NFD 核燃料物質使用変更許可申請概要

1. 新規設備の導入
  - ・ワイヤ放電加工機（ホットラボ施設第2精密測定室）
  - ・ダスト飛散率測定装置（ウラン燃料研究棟物性測定室）
2. 廃棄物セル内温度監視システムの導入及び建家内消火設備の位置、個数の修正
3. 設備の削除
  - ・XRF 装置（ホットラボ施設第2精密測定室）
4. その他
  - ① 第9章廃棄施設の位置を示す図面の修正（表記の見直し）
  - ② 41条非該当施設であるウラン燃料研究棟内「回転電極装置」の記載削除（JAEA 殿に返却）
  - ③ 新規設備導入及び既存設備削除に伴う遮蔽計算の見直し
  - ④ 誤記修正

## 2. 廃棄物セル内温度監視システムの導入及び建家内消火設備の位置、個数の修正

図1. 建家内消火設備の概略配置図

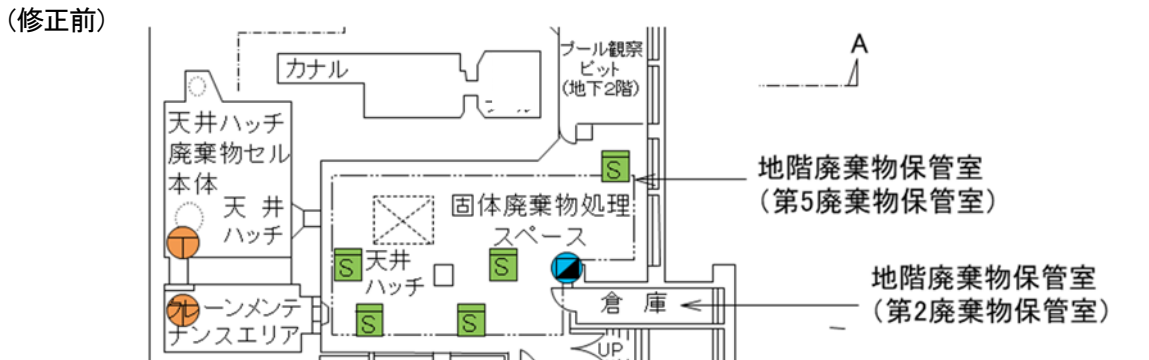
廃棄物セル内の火災感知器の設置除外申請が許可された為、建家内消火設備の位置の地階配置図から削除する。それに伴い、改めて全ての建家内消火設備図を確認し、記入漏れ及び誤記を追記、修正した。

#### 2) 感知器等名称の変更 (例)

「煙感知器」→「光電式スポット型感知器 (露出型)」

「点検ボックス付感知器」→「光電式スポット型感知器 (埋込型)」

#### 3) 建家内消火設備の位置の地階配置図の修正

・液体廃棄物処理スペースに、「光電式スポット型感知器（露出型）」1台追記。

● 「定温式スポット型感知器」2台削除、● 「廃棄物セル内温度センサー」1台追記。  
 ・第2廃棄物保管室に、「光電式スポット型感知器（露出型）」1台追記。

図 2-1 廃棄物セル内温度監視システムの概要

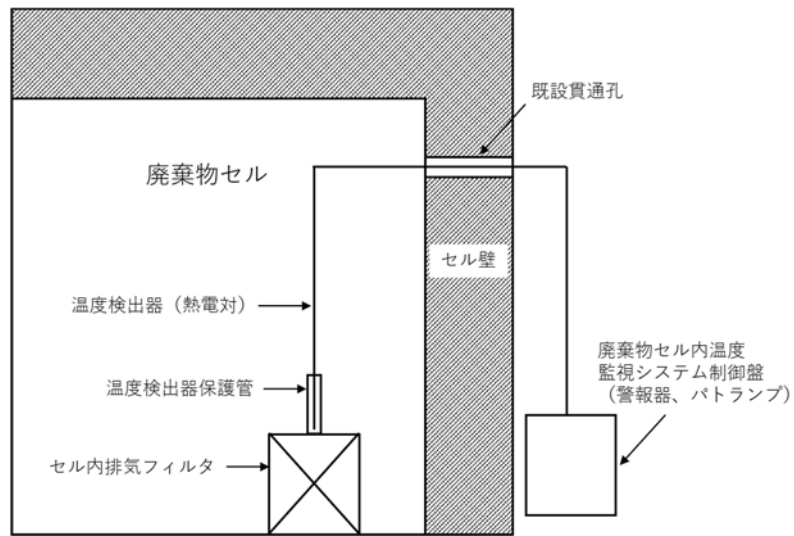
新たに設置する廃棄物セル内温度監視システムの概要及び配置図をそれぞれ図2-1及び図2-2に示す。廃棄物セルの外から内部に通線する熱電対は、廃棄物セル外に設置した警報設定器に接続する。廃棄物セル内の熱電対先端温度が警報設定器の設定温度を超えると、ブザーが吹鳴するとともにパトランプが点滅する仕組みとする。熱電対は、耐放射線性や防火性を有するものとする。また、温度測定箇所は、セル内で閉じ込め機能上最も重要な排気ダクトに接続された排気フィルタ近傍とし、熱電対先端を同部に設置する。

#### 4) 設置方法(図2-1、図2-2参照)

熱電対を固定するための温度検出器保護管をセル内排気フィルタ上面に、熱電対は、セル壁に設けられた既設貫通孔を通して固体廃棄物処理スペースから必要な長さだけクレーンメンテナンスエリアに挿入し、そこに待機した作業員がその熱電対の先端を廃棄物セル内に導入する。廃棄物セル外の作業員がマニピュレー

タを用いてその熱電対の先端をセル内排気フィルタ上面に設置した温度検出器保護管に挿入、設置する。
